廃炉発官R3第175号  
令和3年12月21日

福島第一原子力発電所 特定原子力施設に係る実施計画 変更認可申請書

福島第一原子力発電所 特定原子力施設に係る実施計画変更比較表（目次）

福島第一原子力発電所 特定原子力施設に係る実施計画変更比較表（第Ⅱ章 2.5 汚染水処理設備等）

図2 港湾内外海水及び地下水のモニタリング計画（サンプリング箇所）

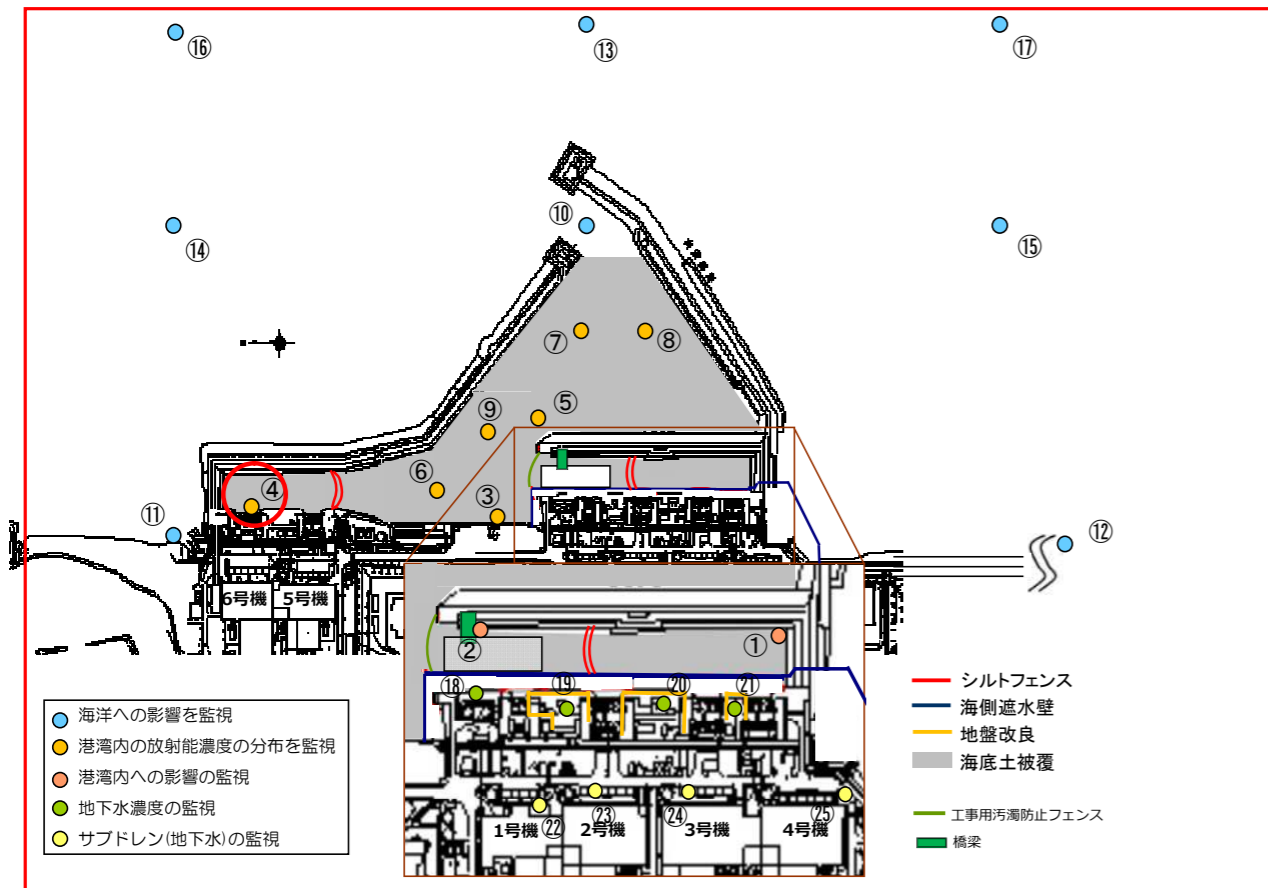
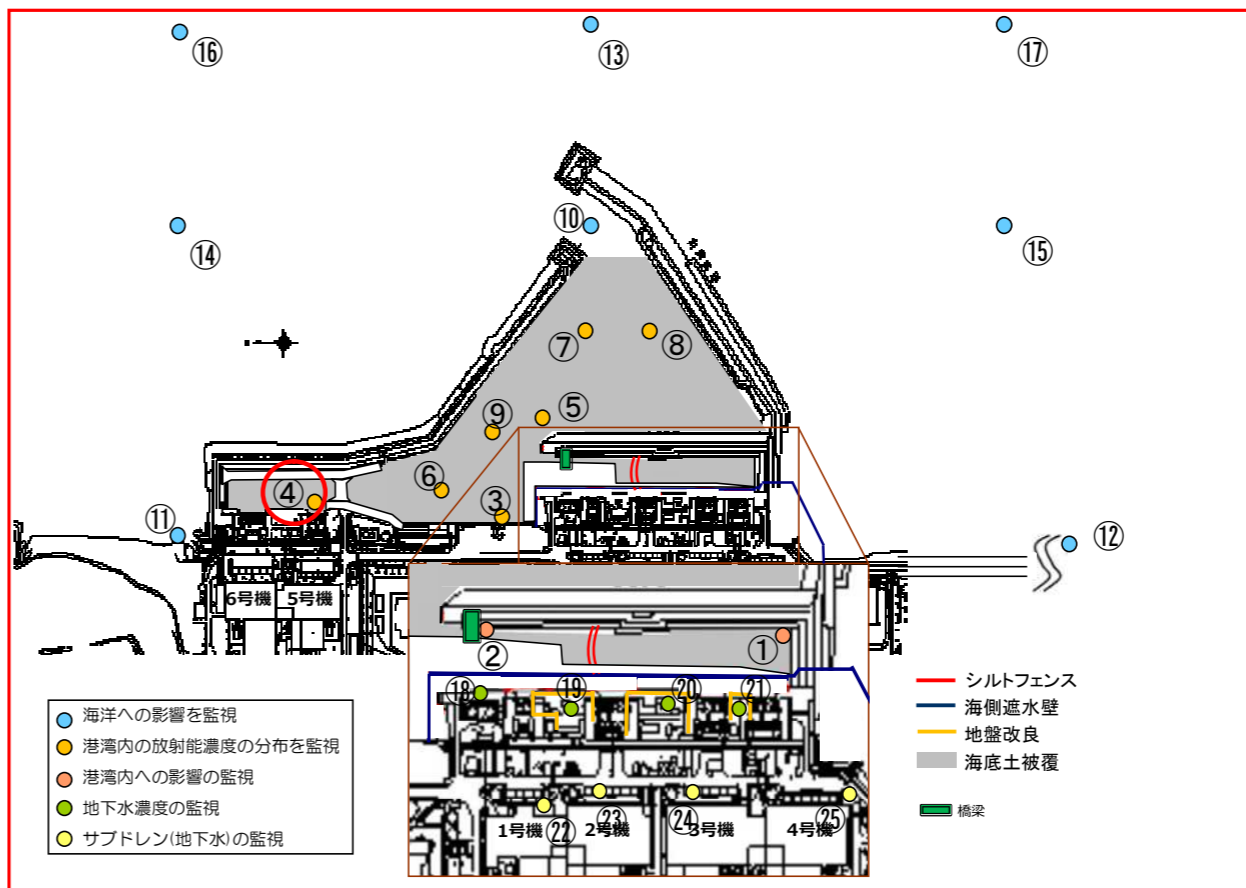
ALPS 処理水希釈放出に向けた仕切堤設置及びサンプリング箇所の変更  
現場の実態に沿った図面の反映
